Einsprüche zur

Elbe-Oberlausitz Leitung; Abschnitt Großenhain Nord und Altwilschdorf

Trassenkorridoralternative A, B, C, D

Einsprüche zu Trassenkorridoralternativen B, C, D

Forderung zur Optimierung der Trassenkorridoralternative A – siehe Plananlage

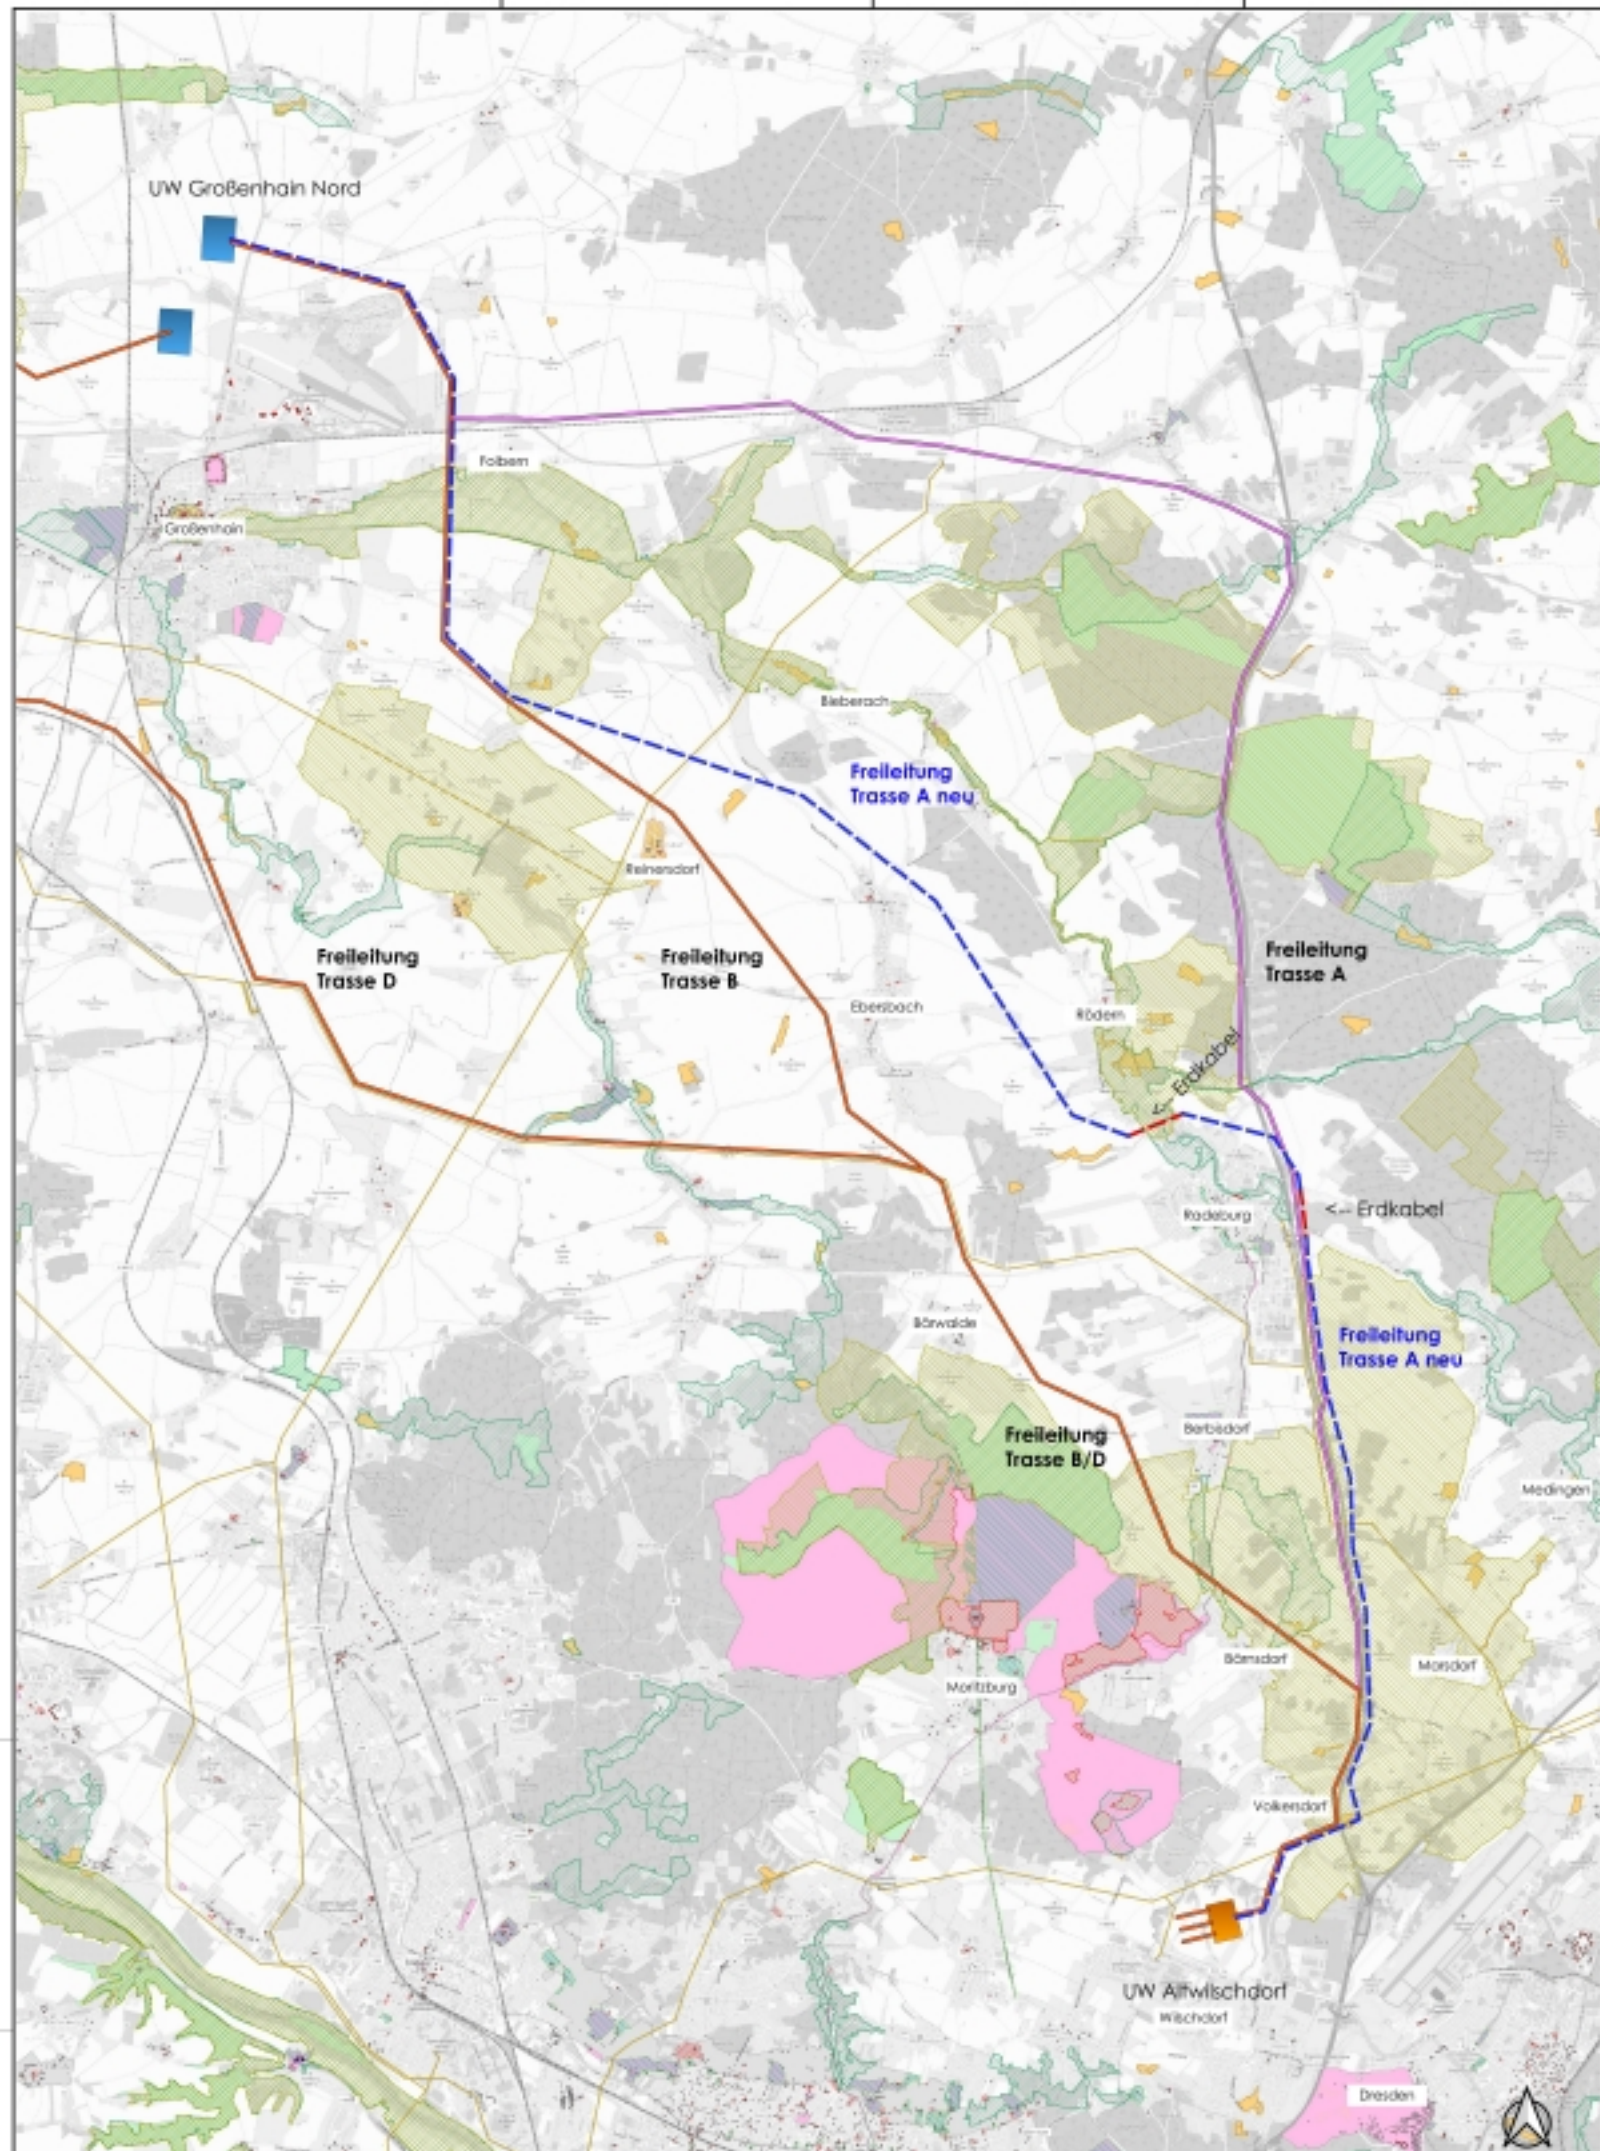
36. Die **Trasse A-neu** optimiert die Trasse A. Sie verläuft im Abschnitt Radeburg entlang der visuell vorbelasteten Autobahn, innerhalb der 200-m-Zone, vergleichbar mit der Privilegierung für erneuerbare Energien
37. Entlang der Autobahn sind die Konfliktpotentiale mit dem EU-VSG / FFH-Gebiet aufgrund der hohen **Verkehrsbelastung** am geringsten (Bewegung, Lärm, Schadstoffe).
38. Durch abschnittsweise **Erdverlegung** bei Radeburg werden Konflikte mit dem Schutzgut Mensch und sonstigen Umweltbelangen vermieden.
39. Kriterium **Trassenkorridorlänge:** Die Trasse A neu (31 km) ist kürzer als Trasse D (38 km)
40. Es ist zu prüfen, wie viele weitere **Verteilnetzleitungen** am UW Altwilschdorf angeschlossen werden. Zusätzlich zur 380-kV-Trasse ergibt sich eine **Summierungswirkung**, welche für die örtlichen Städte und Gemeinden „belastend“ ist.
